応用試験棟のフード及び連続溶解試験設備に関する記載の見直しについて

応用試験棟の管理区域給排気系統に関する記載の見直しについて

安全管理棟に関する記載の見直しについて

計測機器校正室の図面に関する記載の見直しについて

図 9-1-3 M棟 2階平面図

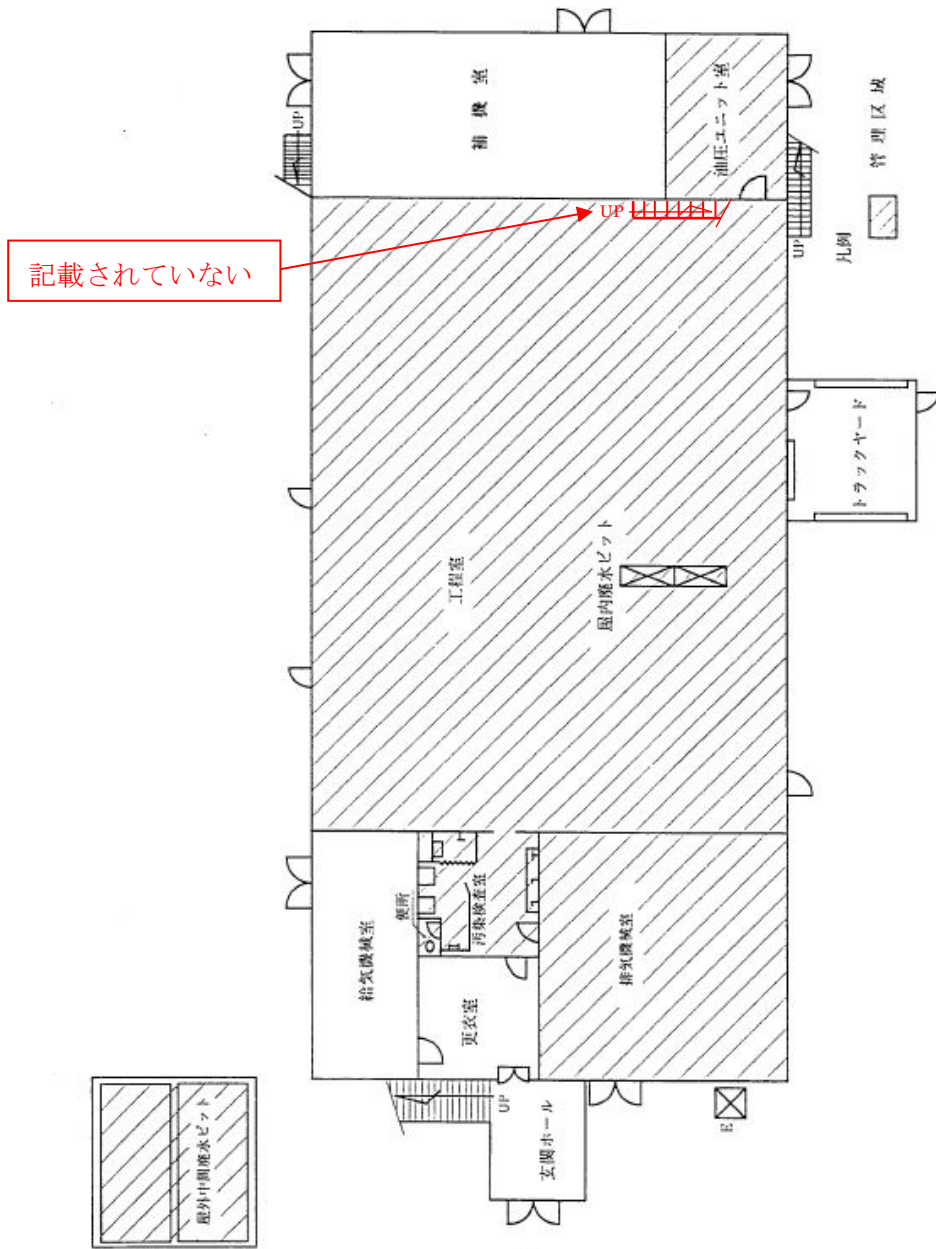
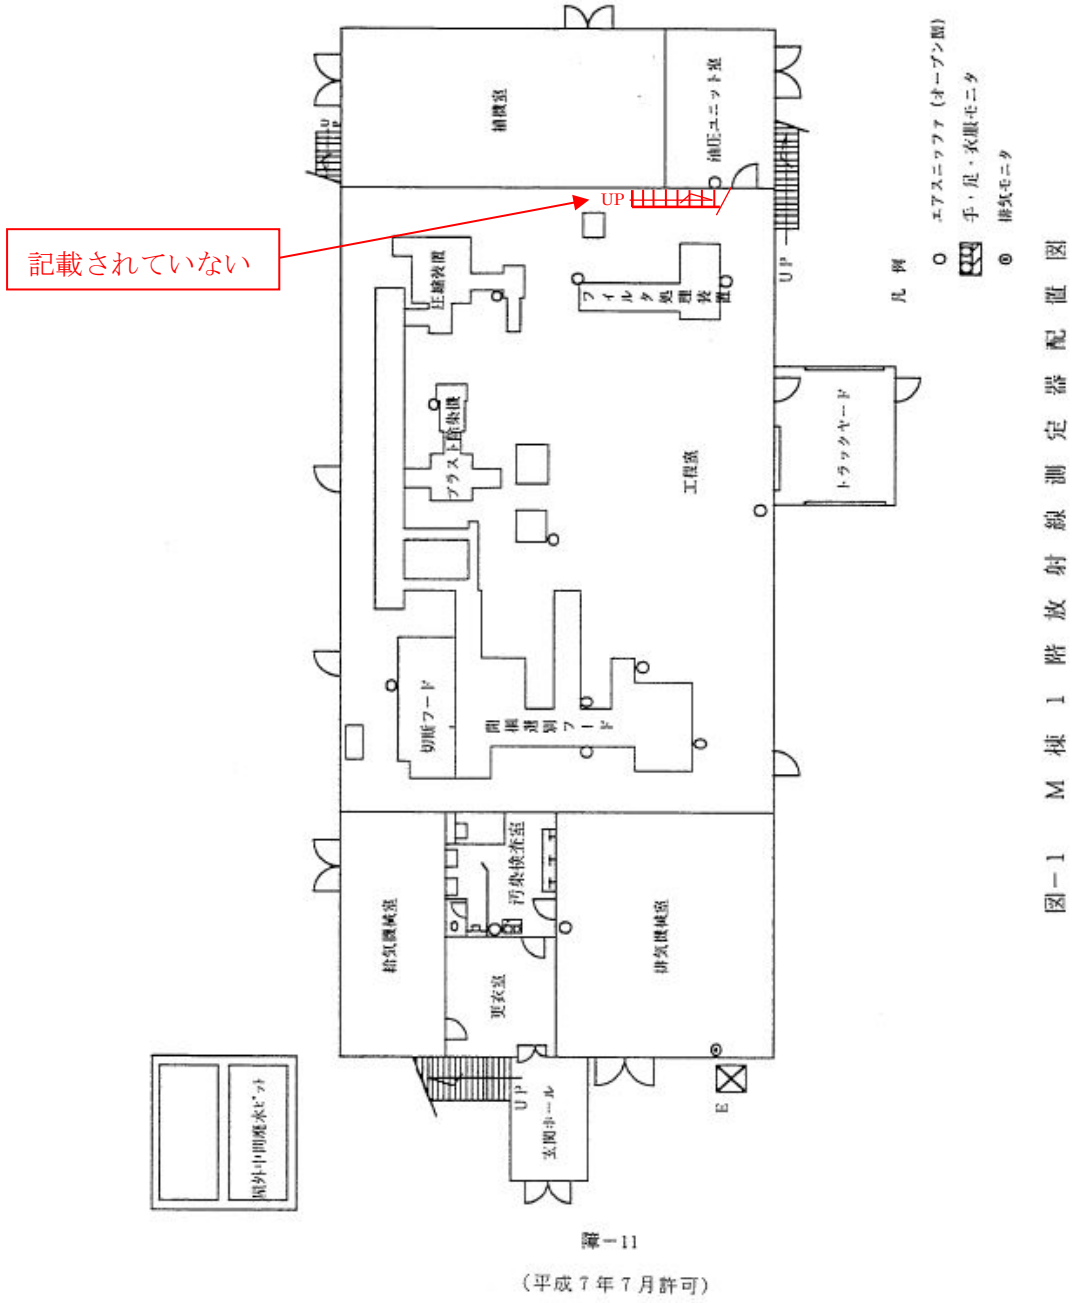
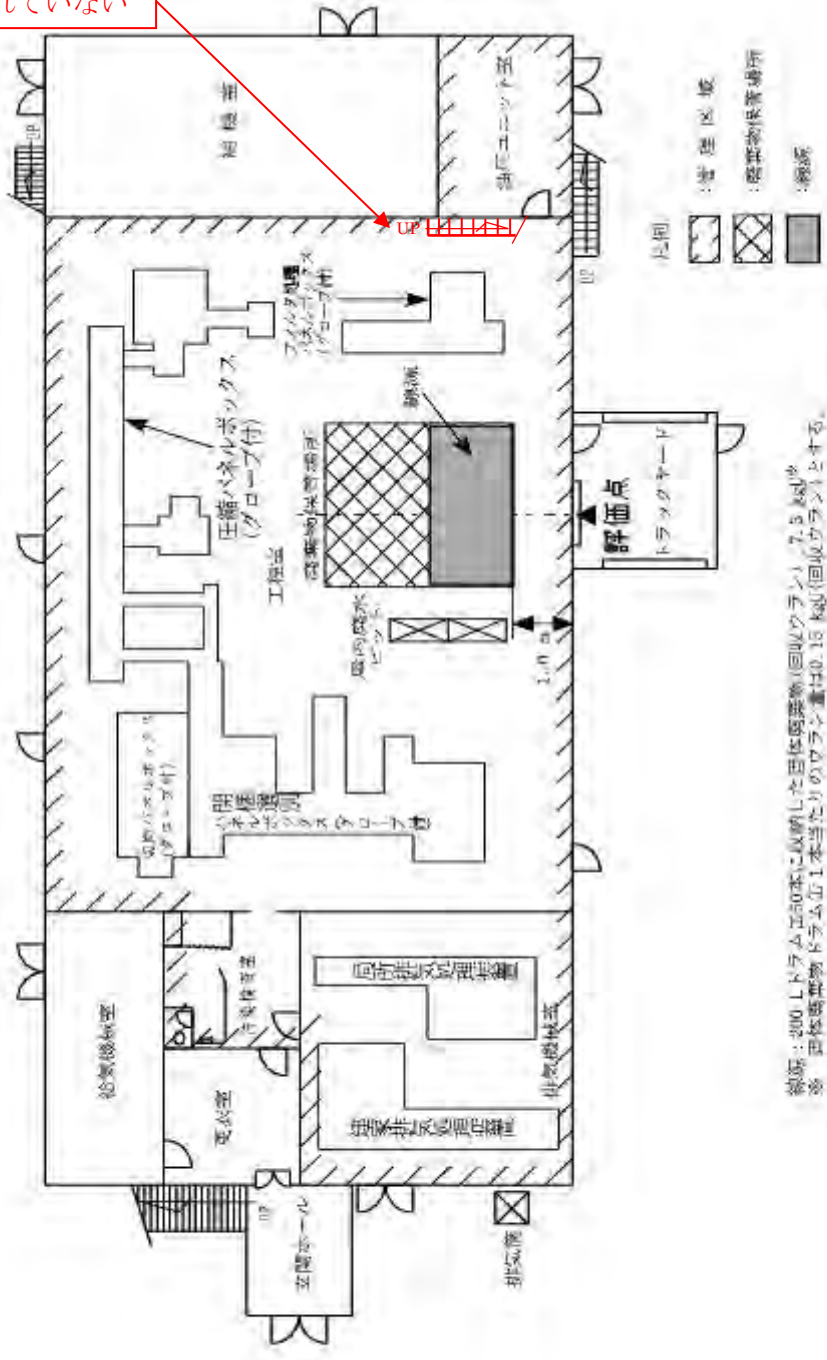
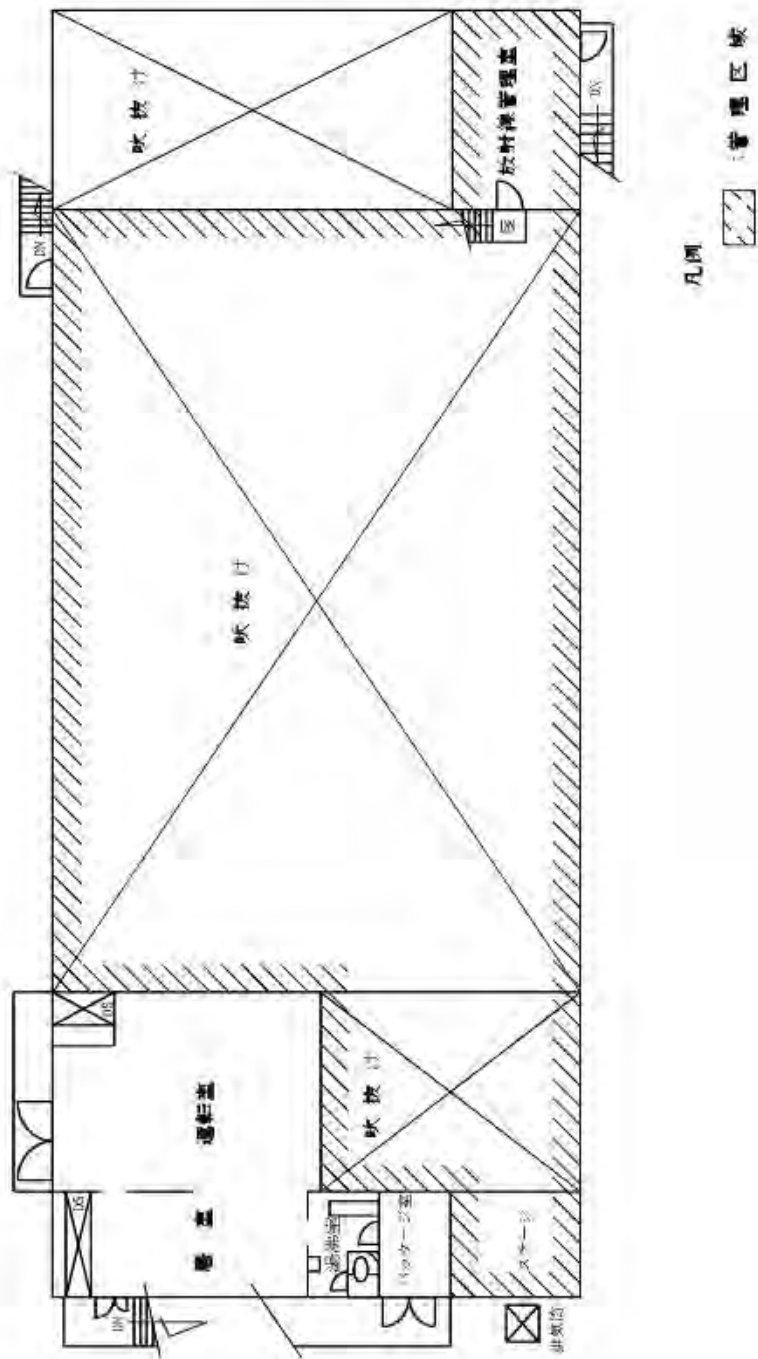
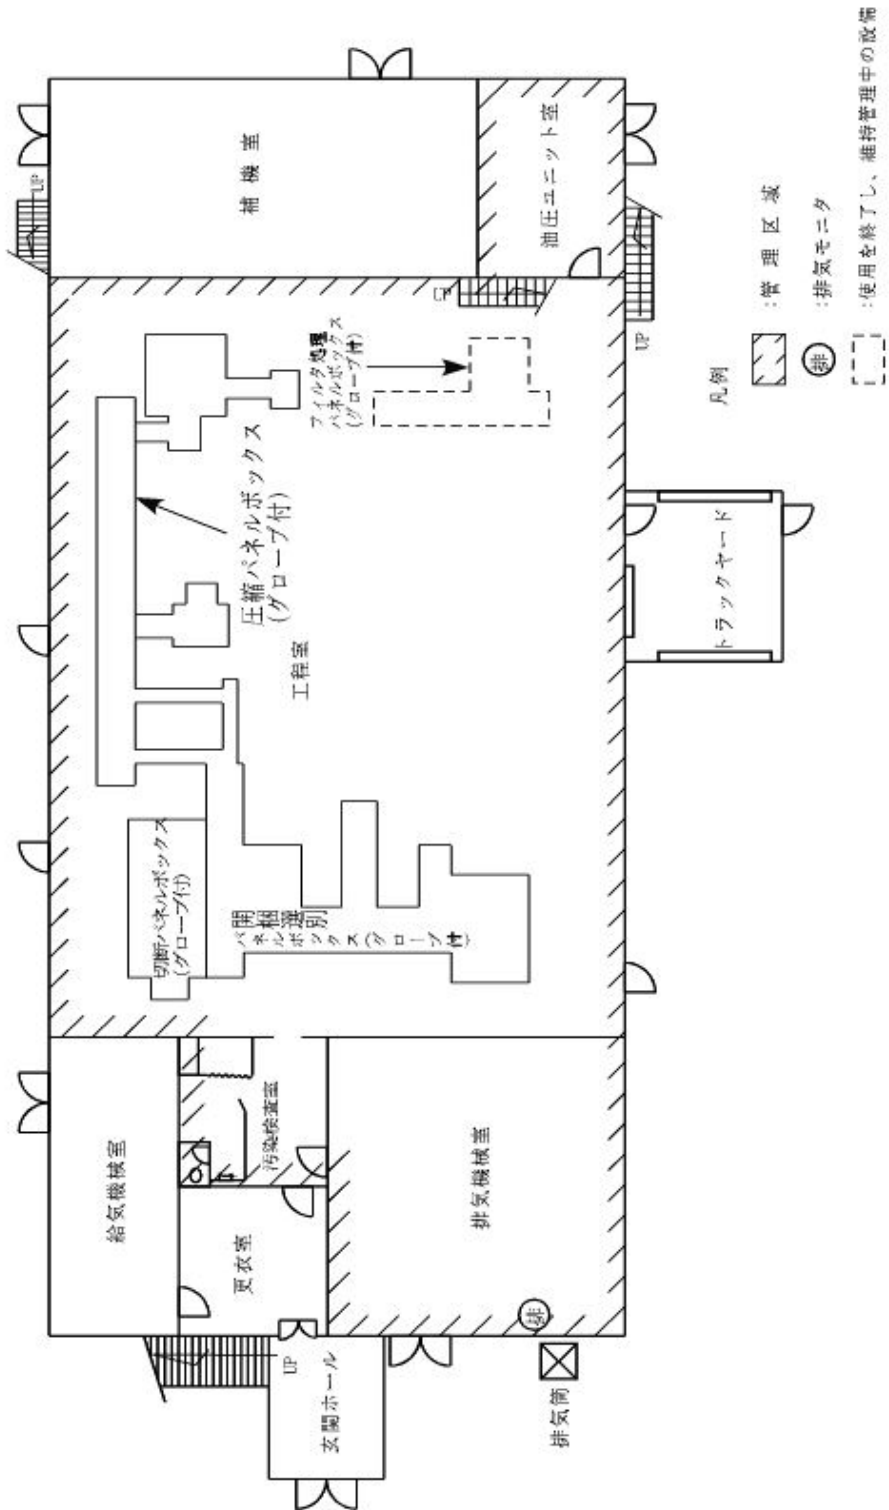
本文図面 図 9-1-2、図 9-1-3、添付資料 1 図 2-1 及び図 24-1 において、1 階工程室から 2 階放射線管理室へ繋がる階段の追加である。

不整合が生じた経緯について確認したところ、M 棟を設置するための使用許可申請（平成 7 年 6 月 6 日申請、平成 7 年 7 月 24 日許可）では、本文図面 図 9-1、図 9-2 及び障害対策書図-1 に当該階段の記載はなかった(図 1、図 2、図 3)。また、添付資料 1 図 2-1 において、管理区域境界の線量評価を記載した使用許可申請（平成 28 年 10 月 31 日申請、平成 29 年 4 月 21 日許可）にて追加されたが、当該階段の記載はなかった(図 4)。

当該階段は、1階工程室から2階放射線管理室へ繋がる階段であり、廃棄施設として、「使用施設等の位置、構造及び設備の基準に関する規則」第9条に対する適合性を要求されるものではなく、「地震力に十分耐えることができるものでなければならない」を担保する構造物ではないことから安全上の問題はないと判断している。
